Bebauungsplan RA 15-1 „Südliche Seebadallee“ der Gemeinde Rangsdorf
Stellungnahme als Träger öffentlicher Belange

**BRA 2023: BP/11/ 1 Rangsdorf, TF, B-Plan RA 15-1 "Südliche Seebadallee" – Mail der CESA Investment GmbH vom 12.2.2023
Fachgutachterliche Stellungnahme zum Schutzgut Bodendenkmäler**

Stellungnahme des Landkreises Teltow-Fläming zum Bebauungsplan (BP) RA 15-1 „Südliche Seebadallee“ OT Rangsdorf in der Gemeinde Rangsdorf

Bebauungsplan RA 15-1 „Südliche Seebadallee“ (Vorentwurf, Stand 08.02.2023)
- *Frühzeitige Beteiligung der Behörden und sonstigen Träger öffentlicher Belange gem. §4 Abs. 1 BauGB sowie Abstimmung mit den Nachbargemeinden gemäß § 2 Abs. 2 BauGB* -

Anlage 1 - Bestandsauszug Trink- und Schmutzwasseranlagen; Bbauungsplan RA 15-1 „Südliche Seebadallee
in der Gemeinde Rangsdorf, OT Rangsdorf

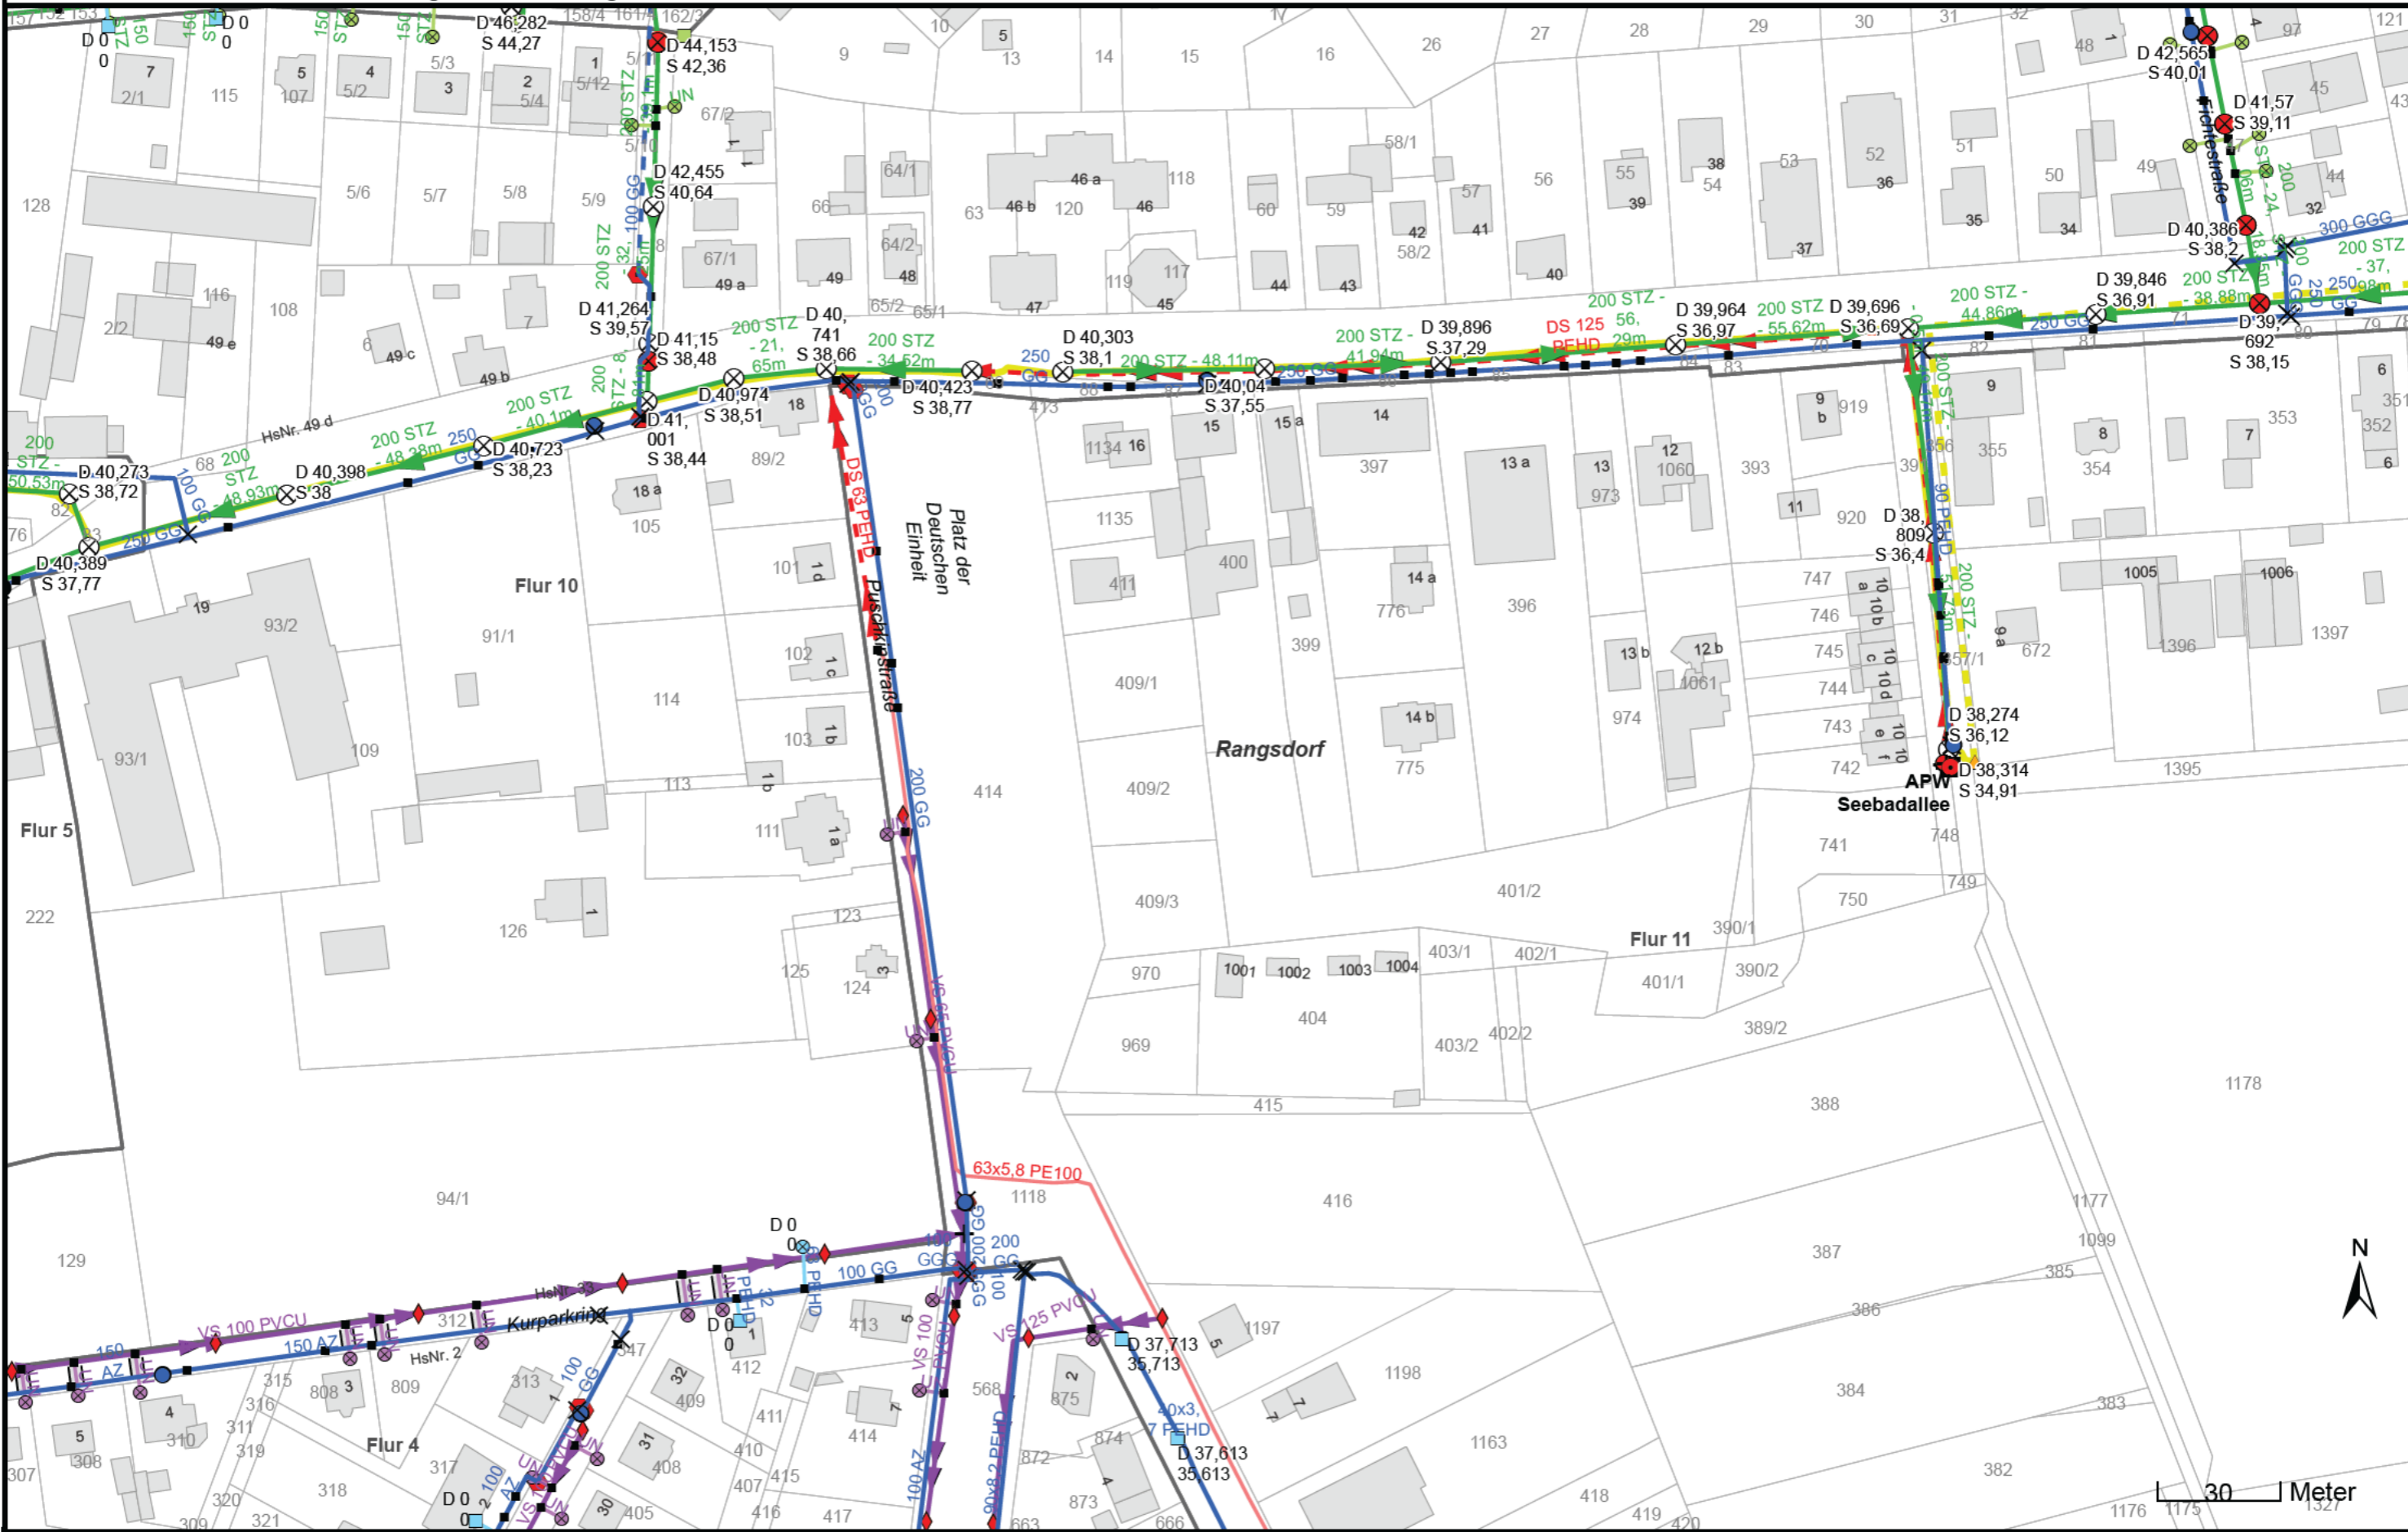
Darüber hinaus ergeht in diesem Zusammenhang der Hinweis, dass der Anlagenbestand im Zuge von Erschließungsmaßnahmen, insbesondere bei der Herstellung oder Änderung von Verkehrsflächen, Zufahrten o. ä., hinreichend zu beachten ist – d. h. ein Überbauen mit Gebäuden jeglicher Art, mit Fundamenten von Zaun-, Mastanlagen o. ä. sowie eine Reduzierung der Überdeckung ist grundsätzlich unzulässig, Straßenkappen und Schachtabdeckungen sind dem neuen Höhenniveau der geplanten Oberfläche anzupassen sowie dürfen Leitungen durch Bordsteine in Längsrichtung nicht überbaut werden.

Für sich hieraus ergebende Leitungsänderungsmaßnahmen sind vom Vorhabenträger entsprechende Planunterlagen aufzustellen und mit uns rechtzeitig abzustimmen.
